# Alcaldía Municipal del Distrito Central

## Enmienda No. 3

La Alcaldía Municipal del Distrito Central, comunica a todas las empresas constructoras nacionales, precalificadas en el proceso de documentos de precalificación de empresas constructoras No. **PR-EC-01/AMDC/2016**, en la Categoría V: "Construcción y Reparación de edificaciones comunales, escuelas, canchas, centros de salud, mercados y otros" y clasificados por el monto para ser contratados en la categoría "F". y que participan en la Licitación Pública Nacional No. **LPuNo-04-AMDC-93-2017**, proyecto: **CONSTRUCCIÓN DE EDIFICIO AMDC/AER, con CÓDIGO N° 1540**, de acuerdo a lo establecido en la sección I. Instrucciones a los Oferentes (IAO) "clausula No. 11", Enmienda a los Documentos de Licitación, incisos 11.1, 11.2, 11.3 y 11.4, que se realizan la siguiente modificación e incorporación al documento Bases de Licitación:

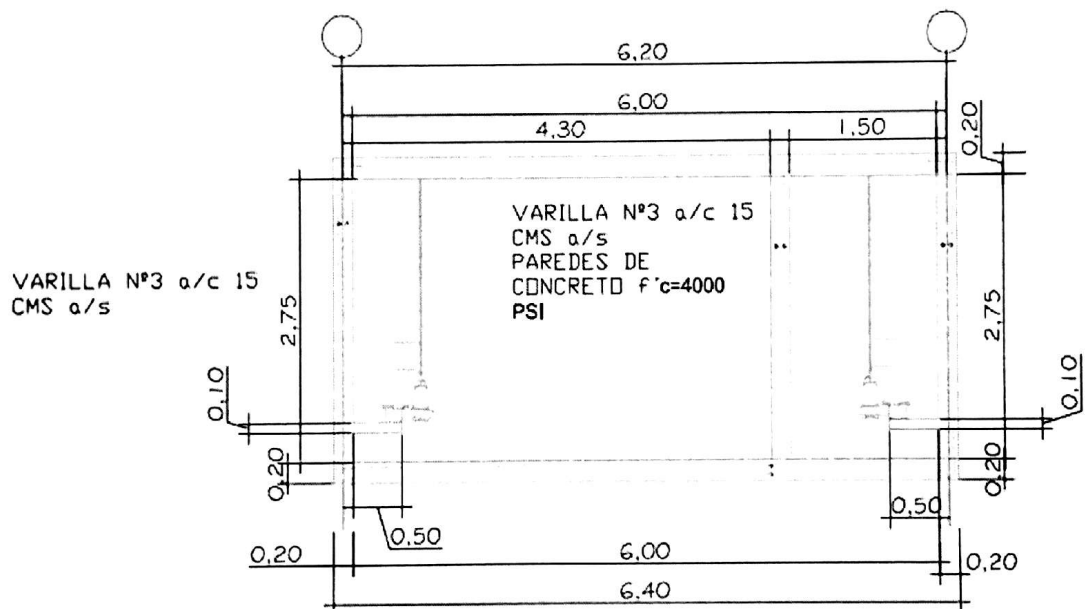
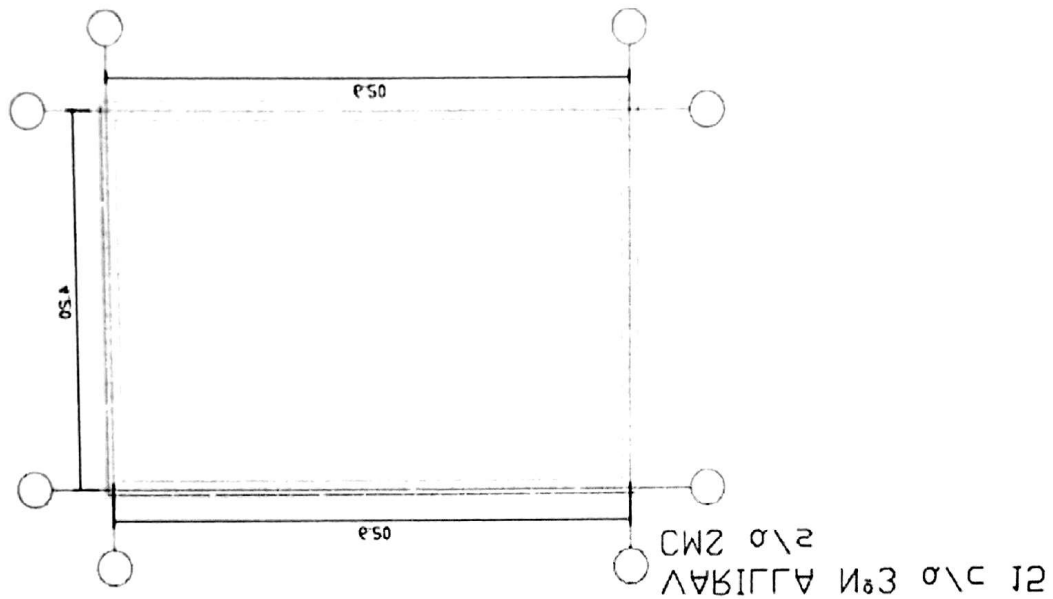
1. En la Sección IX.- Lista de Cantidades, se modifica archivo .xlsx; Sección IX.- Lista de Cantidades y se leerá así: Sección. - Lista de Cantidades 4 (Archivo .xlsx)
2. En la Sección VII.- Especificaciones y Condiciones de Cumplimiento:  
**La especificación G.2.6 se leerá de la siguiente manera:**  
**El generador será encapsulado NEMA 3R Con escape silencioso. De 400 kw/500 kva. Trifásico.120/208 voltios, factor de potencia 0.80 con breaker principal de 3x1200Amps, ajustando su unidad de disparo a 1000 amperios.**  
**El interruptor de transferencia automática será trifásico, 120/208 voltios 1,600 amperios con todos sus sensores de arranque, transferencia automática, arranque horario en caja NEMA 1.**
3. **Considerar dos elevadores con capacidad de 8 personas-600 kg (las otras indicaciones del elevador se mantienen como en las especificaciones)**
4. c) Ver detalle de cisterna
